Der Bürgermeister
Hilden, den 18.10.2024
AZ.: IV/66.1

Antragsvorlage

Antrag nach Satzung § 2 (4) des Behindertenbeirates der Stadt Hilden: Pflasterbelag vor Mittelstraße 40 (Bürgerhaus)

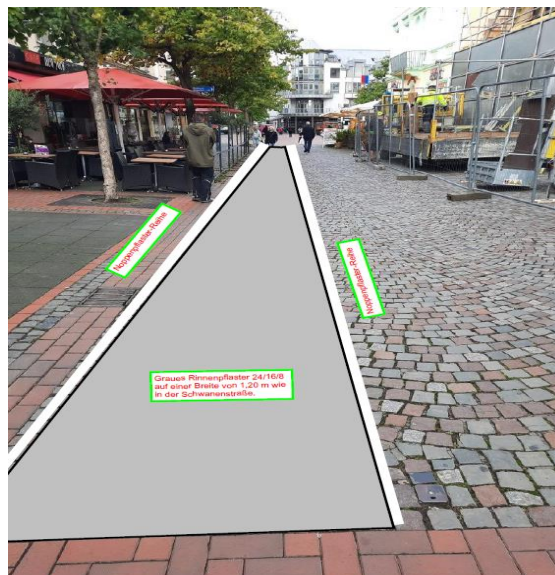
Für einen barrierefreien Fußverkehr ist eine ausreichend breite Gehbahn erforderlich, frei von Hindernissen mit einer ebenen, gut berollbaren Oberfläche ohne Stufen und Schwellen. Das Kopfsteinpflaster vor dem Bürgerhaus entspricht diesen Anforderungen nicht.

Darüber hinaus muss der erforderliche Raumbedarf berücksichtigt werden. Dieser ist für Men-

schen mit unterschiedlichen Behinderungen im Grunde sehr ähnlich. Maßgeblich sind letztlich die Bewegungsmaße für Menschen mit Rollstuhl. Nach DIN 18040-1 werden an Durchgängen eine Mindestbreite von 0,90 m gefordert. Um einen bedingten Begegnungsverkehr zu ermöglichen wird eine nutzbare Gehwegbreite von 1,20 m vorgeschlagen. Wenn die Gehbahn für Begegnungen möglicherweise zu schmal ist, kann im Bedarfsfall auf die angrenzende schwerer berollbare Fläche ausgewichen werden.

Um den Strukturunterschied zwischen dem dann barrierefreien Gehweg und dem Umgebungsbelag für blinde und sehbehinderte Menschen zu ermöglichen, sollte ein barrierefreier Gehweg mit einem Kontrastpflaster inkl. Noppenpflasterrand (Trennstein) gesäumt werden.

Umsetzungsvariante:

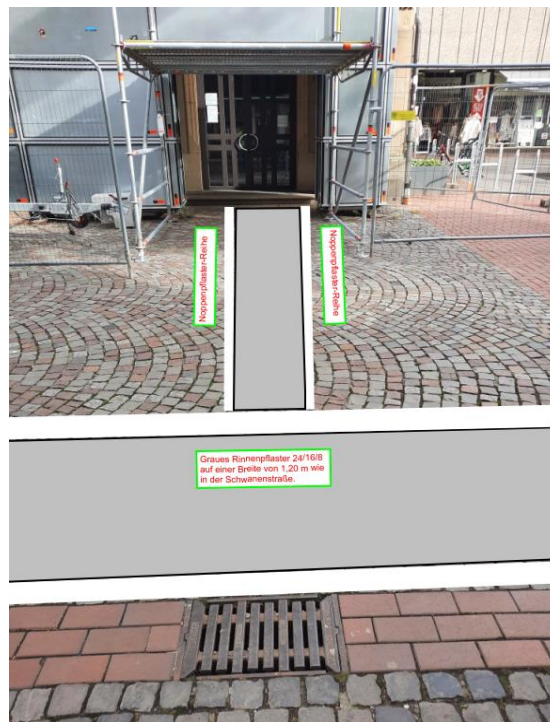
Das Kopfsteinpflaster wird im Süden von einer 30cm breiten Flussbahn aus Klinkern begrenzt. Diese 30cm können in den neu zu erstellenden Weg einbezogen werden, so dass diese Flussbahn mit einem 90cm breiten Streifen aus Klinkern in Richtung Bürgerhaus verbreitert wird. Dadurch entsteht ein ebener Weg von 1,20m Breite.

An dieser Stelle sei darauf hingewiesen, dass auf der bereits vorhandenen schmalen Flussbahn teilweise die Füße einer Glastrennwand des anliegenden Cafés stehen. Diese Füße müssten verändert werden. Schon jetzt stellen sie mit einer Höhe von 4cm eine erhebliche Stolpergefahr für die vorbeigehenden Passanten dar. Darüber hinaus sind sie ein Hindernis bei Starkregen.

Im Ergebnis der Prüfung wird auf Grund der positiven Erfahrungen, aus Gründen der Wiedererkennung und des einheitlichen Stadtbildes für einen barrierefreien Wegebereich eine identische Ausführung wie in der Schwanenstraße, Eisengasse und die Straße Markt vorgeschlagen.

Der barrierefreie Bereich sollte parallel zur Entwässerungsrinne der Mittelstraße verlaufen, aber die die Entwässerungsrinne nicht verändert werden.

Die im Antrag angesprochenen Stolperfallen der örtlichen Außengastronomie (Standfüße der Glaswand) müssen ggf. versetzt werden.

Ergänzend zum Antrag stellt die Verwaltung, eine barrierefreie Zuwegung zum Bürgerhauses mittels senkrecht zur Mittelstraße verlaufenden barrierefreien „Stichweg“ zur Diskussion. Allerdings entsteht hier eine Schnittkante im Bogenmuster, die deutlich sichtbar sein wird.
